COMUNE DI BARDOLINO
Provincia di Verona

VARIANTE PARZIALE AL
PIANO PARTICOLAREGGIATO DEI CENTRI STORICI - 2016
(Art. 20 L.R. 11/04)

RELAZIONE
comprendente le modifiche alle Tavole e alla Normativa
(aggiornata alla DGC di approvazione)

**VARIANTE PARZIALE AL PIANO PARTICOLAREGGIATO
DEI CENTRI STORICI - 2016**

Variante PPCS 2016 - Scheda n. 41
Allegato a) Stralcio Tav. 71 (pianta) **vigente**

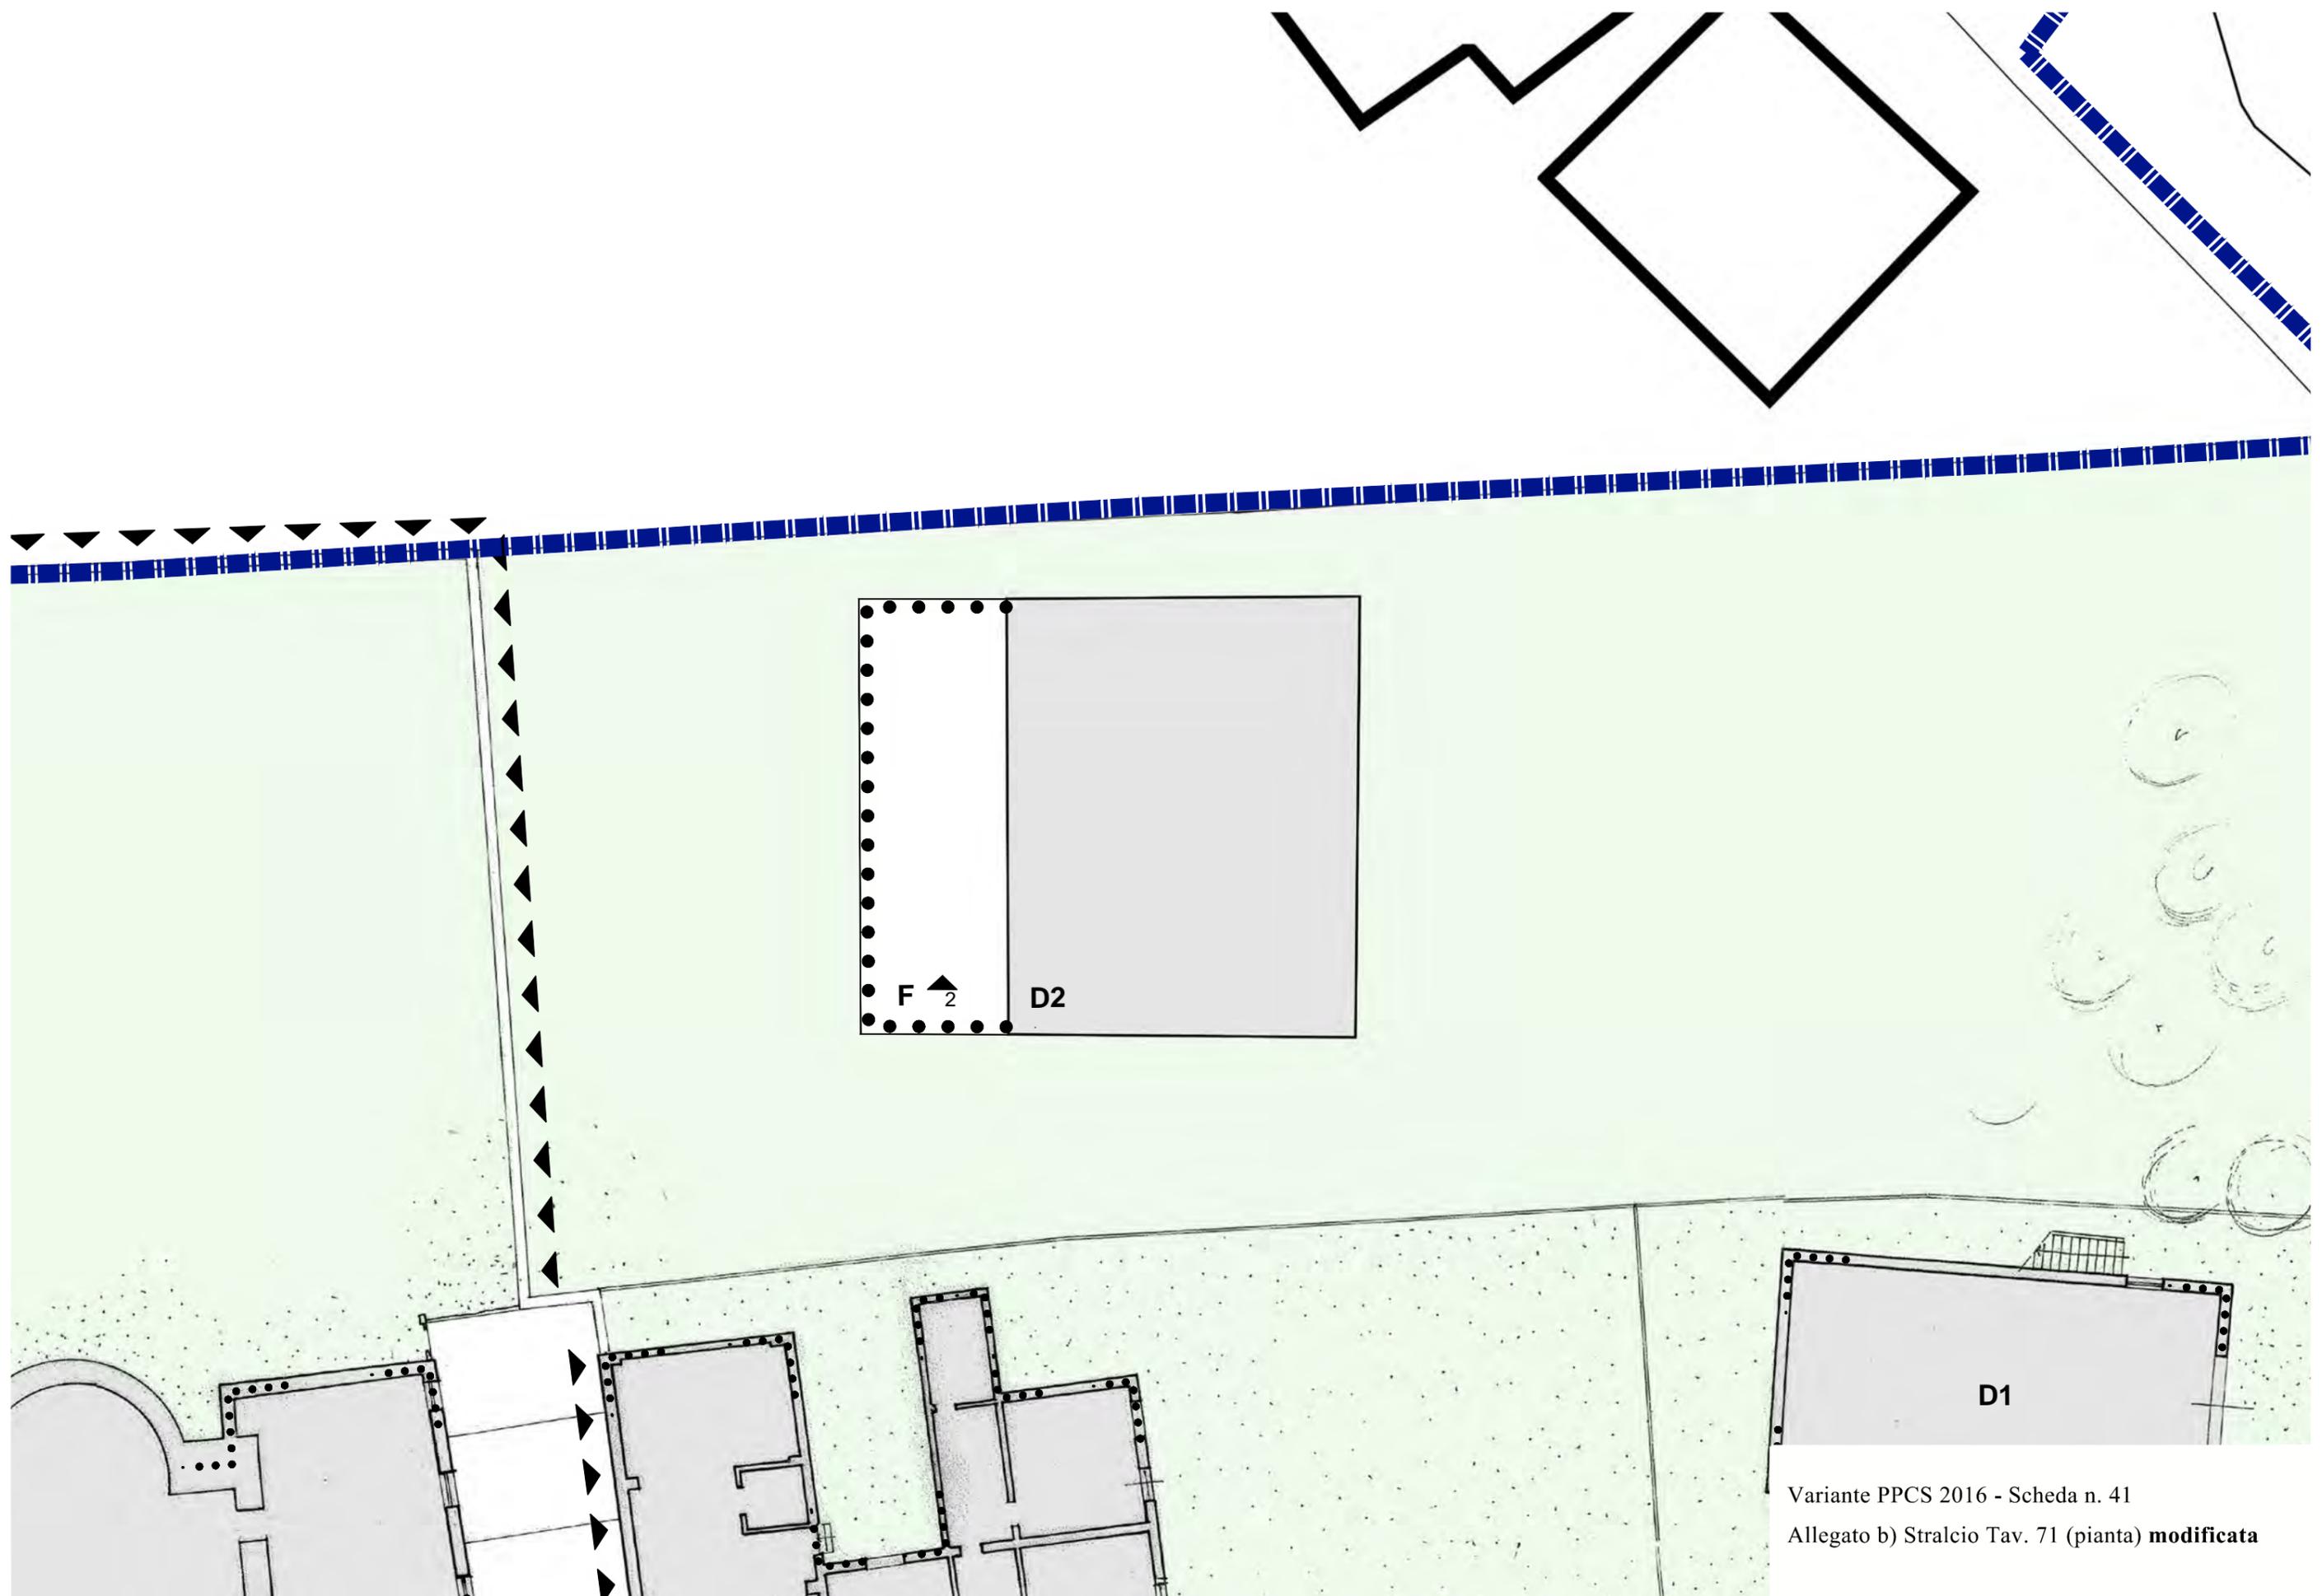
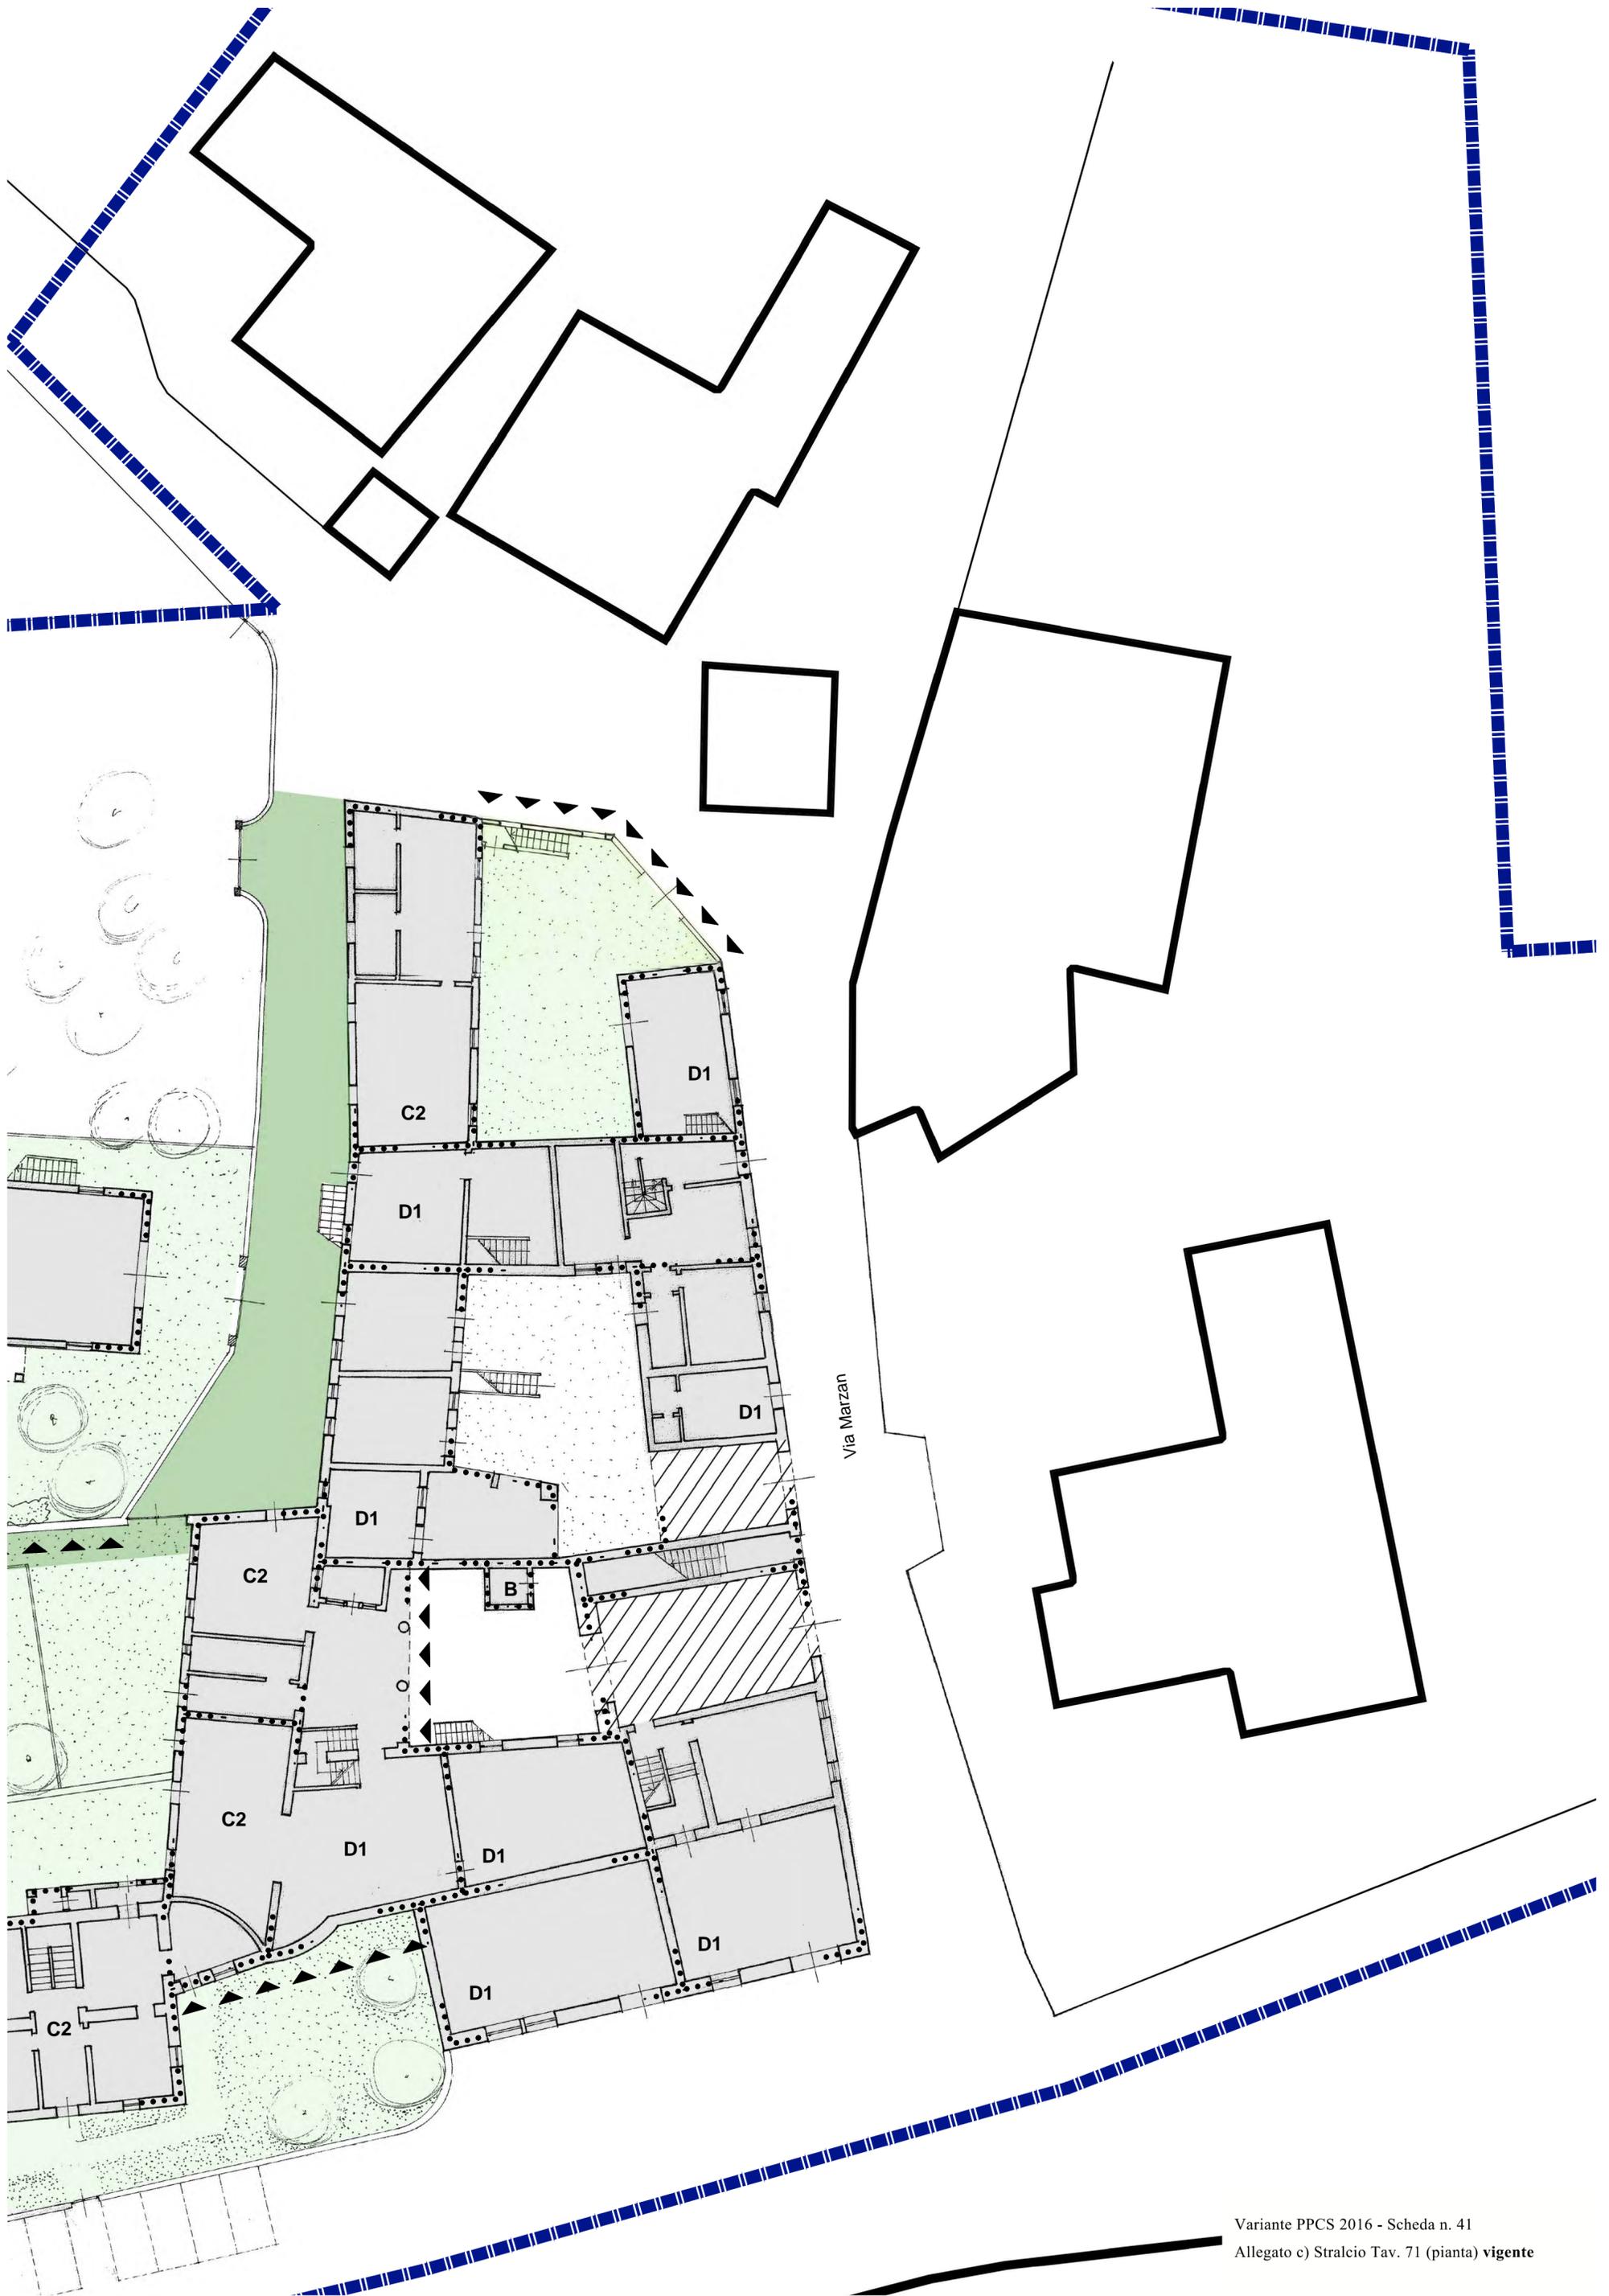
Nello stralcio a) qui allegato si ha la villetta di cui sopra con la classificazione D2 e in tratteggio l'ampliamento ammesso;
